Mission régionale d'autorité environnementale

**Avis délibéré sur le projet d'exploitation
d'un parc éolien à Saulces-Champenoises (08)
de la société Énergie du Partage 9 (Green Energy 3000 GmbH)**

n°MRAe 2018APGE79

Zones d'inventaire avifaunistique autour de la ZIP – Source Étude d'impact

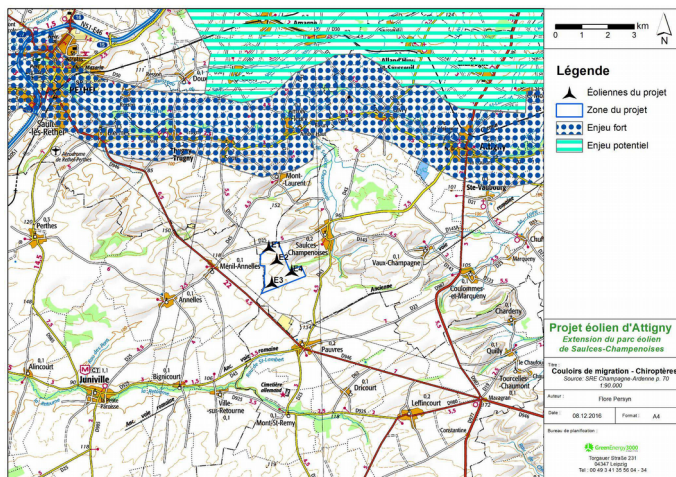
L'Ae s'est interrogée sur cette affirmation tout en constatant la présence d'un site Natura 2000 à 4 km au nord de la zone d'implantation potentielle. *Elle recommande au pétitionnaire de reconsidérer son évaluation des incidences sur les sites Natura 2000.*

Couloirs de migration pour les Chiroptères

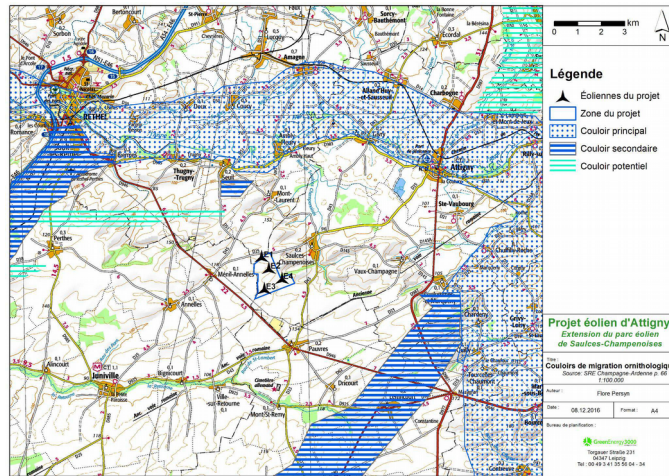
Concernant les chiroptères, le gîte d'hibernation le plus proche est situé à plus de 8 km de la zone d'étude. La zone d'implantation est décrite comme présentant des biotopes défavorables aux chiroptères. Toutefois, le site, bordé de petites unités boisées et traversé par une grande haie, présente des territoires de chasse et zones de déplacement préférentiels pour les chiroptères.

L'Ae constate que les mesures de bridage pour les chiroptères sont en deçà des préconisations régionales publiées par la DREAL Grand Est qui préconisent un arrêt des machines d'avril à octobre, entre une heure avant le coucher et une heure après le lever du soleil-

L'Ae recommande au pétitionnaire d'adopter des mesures plus ambitieuses de même niveau que les préconisations régionales en matière de protection des chiroptères et de justifier le dimensionnement des bandes enherbées au regard des effets attendus et des espèces visées.

Diagramme de saturation sur les 5 communes directement concernées (1/2) – Source : Étude d'impact

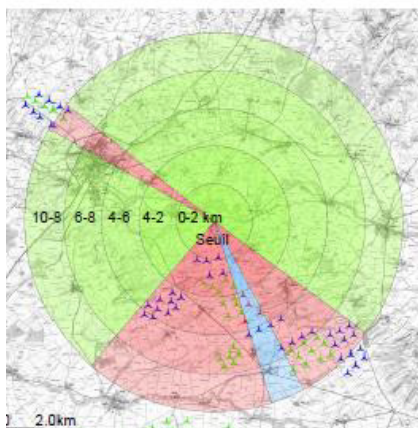
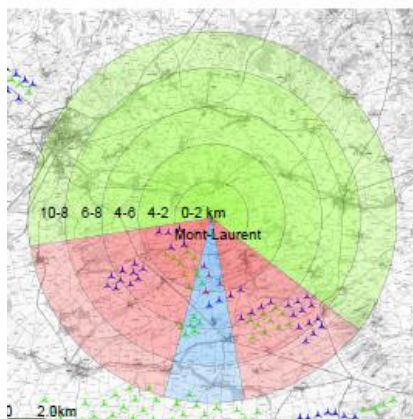
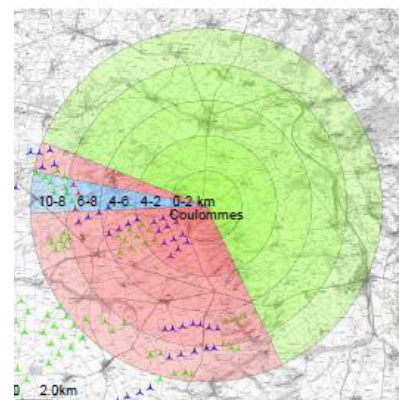
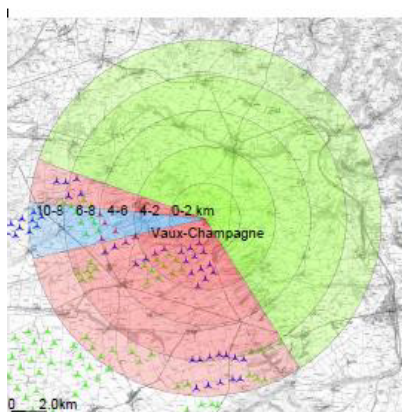
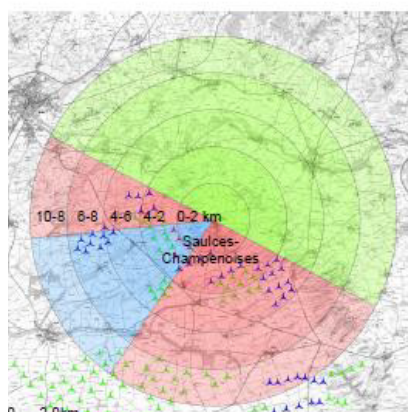
Comme le montrent les diagrammes de saturation, le projet aura un impact sur les communes de Seuil, Mont-Laurent, Saulces-Champenoises, Vaux-Champagne et Coulommès, renforçant l'effet d'encerclement et accentuant la saturation du paysage.

La proximité avec les monuments historiques, notamment l'Église de Thugny-Trugny, ainsi que la multiplication des parcs éoliens entraîne un impact cumulé majeur sur le paysage.

L'Ae constate que ce secteur est fortement touché par le développement éolien qui atteint, pour quelques communes, un niveau de saturation élevé de leur champ de vision.
